COMUNE DI CHIAVARI

GARA A PROCEDURA APERTA PER L’AFFIDAMENTO IN CONCESSIONE DEL SERVIZIO DI DISTRIBUZIONE DEL GAS NATURALE NELL’AMBITO TERRITORIALE DI GENOVA 2 – “PROVINCIA”.

F.A.Q.

QUESITO 53

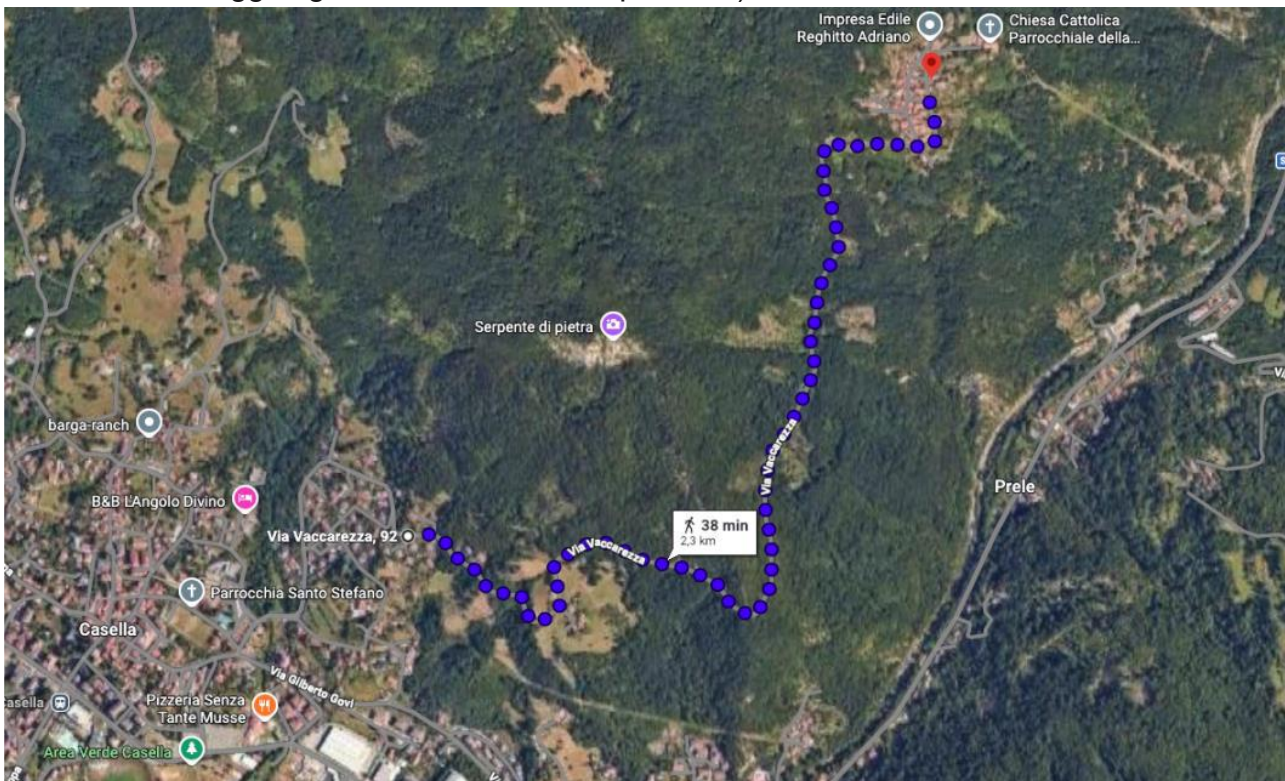
Con riferimento all'intervento di estensione rete con ID010057, denominato "Estensione gas Loc. Vaccarezza", sito nel comune di Savignone si segnala che stando alle informazioni riportate nell'*Allegato G - Linee Guida Programmatiche d'Ambito* tale intervento avrebbe superato l'analisi ACB, ferme restando le seguenti caratteristiche: tracciato complessivo di 1200 m che permetterebbe il raggiungimento di 36 PdR attesi, determinando un rapporto metri/PDR 33,33m/PDR.

Prendendo in considerazione il tronco di rete esistente più vicino alla zona da metanizzare, il tracciato più breve percorribile misurerebbe 2300 metri come riportato nell'immagine sottostante (da notare che peraltro tale intervento non considera la rete di distribuzione necessaria al raggiungimento di tutti i PdR ipotizzati)

Tale tracciato, da censimenti effettuati, porterebbe al raggiungimento di 36 PdR determinando un rapporto metri/PdR di 63,88, risultando quindi peggiorativo rispetto a quanto riportato nell'*Allegato G - Linee Guida Programmatiche d'Ambito* e a quanto sottoposta nell'analisi ACB validata da ARERA. Per quanto sopra descritto, si richiede a codesta Stazione Appaltante di avere evidenza del tracciato da utilizzarsi per rispettare i valori di 1200m utili al raggiungimento di 36 PdR, indicati nelle Linee Guida Programmatiche d'Ambito, mantenendo così inalterato il rapporto m/PdR dell'intervento. In alternativa si richiede di effettuare nuovamente l'analisi ACB con il tracciato sopra proposto o di procedere allo stralcio dell'intervento dalla lista che concorre al raggiungimento del massimo punteggio secondo quanto definito dal sub-criterio C2.3 - "Proposte di sviluppo rete".
